<p style="text-align: center;">A案</p>  <p style="text-align: center;">フィールドハウス平面図 1/200 床面積 : 372.6㎡ A案</p>	<p style="text-align: center;">B案</p>  <p style="text-align: center;">フィールドハウス平面図 1/200 床面積 : 372.6㎡ B案</p>
トイレ穴数	女子:大11 男子:大4、立6	女子:大12 男子:大3、立6
メリット	男子大便器が4穴まで設置が可能。	<ul style="list-style-type: none"> 女子は建物内で並ぶことが可能。 女子便器が12穴まで設置が可能。
デメリット	<ul style="list-style-type: none"> 広場側に人が並ぶ。 男女共便所内が外から見えやすい。 男子便所出入口が狭い。 	<ul style="list-style-type: none"> 通路に人が並んでいる場合は、車椅子が通行しにくい。

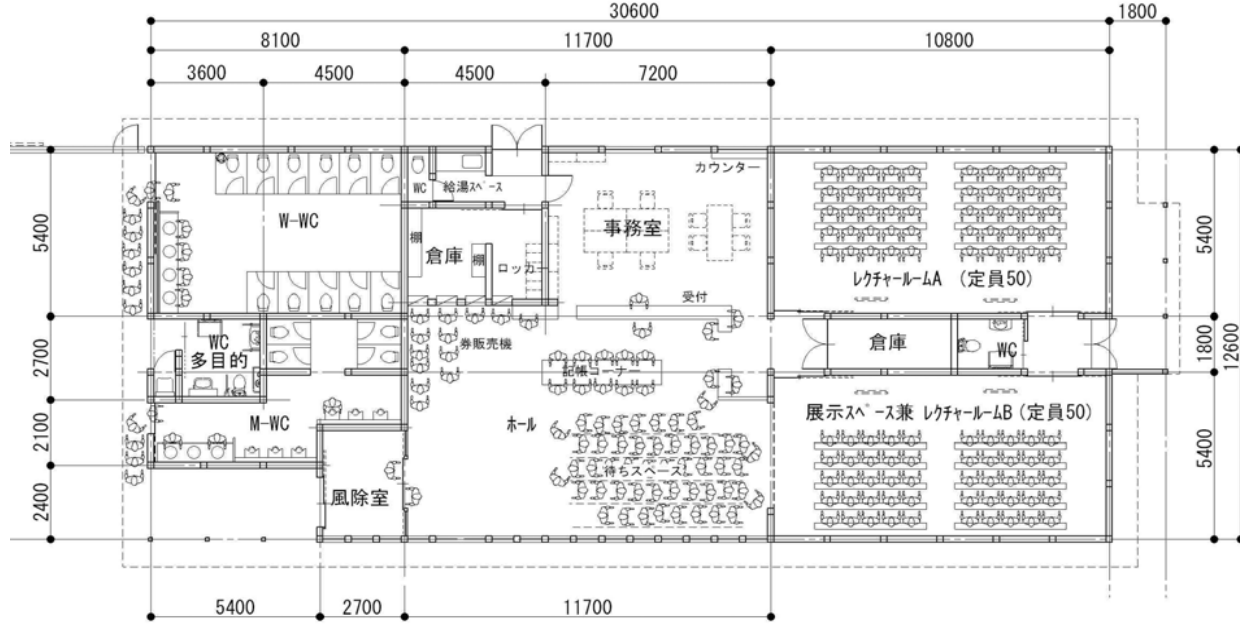
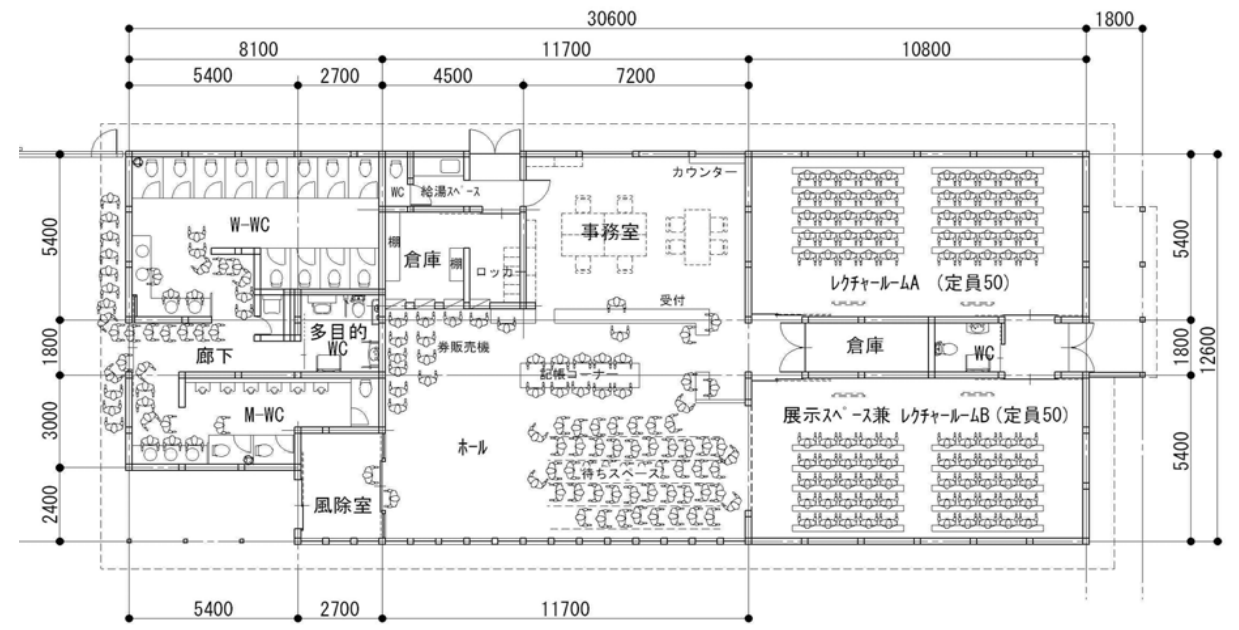
NO.	指摘事項及び意見	反映事項及び検討事項
1	便所入口は男女別々が良い。	掲載図面のとおり検討しました。
2	風除室を雁木部分へ移動し、正面からも入れる構造としたほうがよい。ホールが広くとれる。入口が2面とれる。	<ul style="list-style-type: none"> A案、B案ともホールへの出っ張りをなくし、ホールを拡張しました。 入口を2面とると風除室の機能が低下するため入口は1箇所とします。 入口が2面あると風除室内が混雑する可能性があるため入口は1箇所とします。 駐車場や広場からの導線をわかりやすくするために出入口を1箇所としています。
3	事務所及び倉庫の面積を減らして、ホールを広くすることができる。	<ul style="list-style-type: none"> 事務室は最大で6名程度の人員が配置されることを想定し、面積の設定をしています。 倉庫は、認定書や申請書などの保管スペースと更衣室としても利用します。 上記により事務室、倉庫の広さは適当と考えます。
4	広場の雨よけ、日除け対策として、屋根の軒を延ばした方がよい。	広場にはパーゴラなどによる日除け、雨よけ対策を行います。現在検討中のため、改めて提示します。
5	券売機に領収書ボタンを付けて、事務の軽減を図る。	認定書とは別に領収書を発行できるものとします。
6	記帳コーナーのスペースが少ないのでは。	円滑に認定手続きを行うために記帳スペースは検討中です。
7	ホールにベンチがあったほうがよいのでは。	整備後に利用状況等により、ベンチの設置を検討します。
8	施設を出た後に水やお茶の自販機を設置できないか。	飲料水の販売はパークサービスセンターに集約します。
し	歩道から駐車場に戻る出口に泥落としがあったほうがよい。	設置について検討します。
